# 改善箇所説明図

## 基準不適合箇所

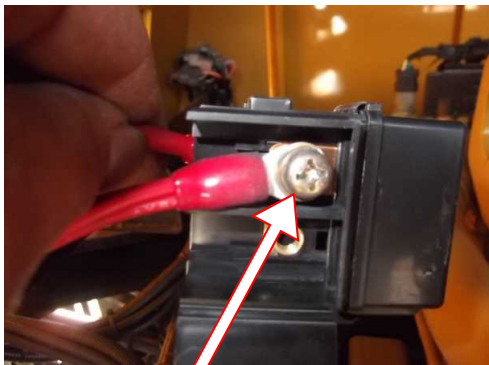
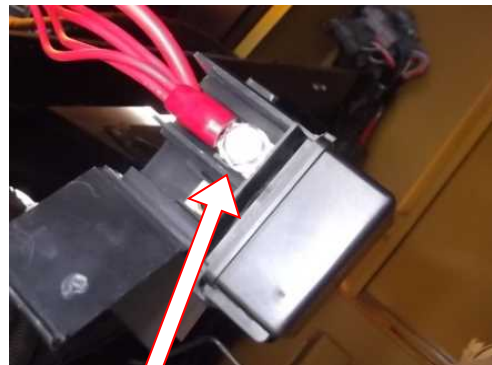
エンジン制御器に電源を供給する回路において、電源ヒューズに誤った配線端子固定ボルトを使用したものがある。そのため、固定ボルトがヒューズホルダの隔壁に干渉して、配線端子の締め付けが不十分となり電源が供給されず、最悪の場合、走行中にエンジンが停止するおそれがある。

誤った固定ボルトを使用したため、隔壁に干渉し配線端子の締め付けが不十分となる。

全車両、固定ボルトを良品に交換する。  
また、ヒューズホルダを新品に交換する。

固定ボルトを良品に交換する。
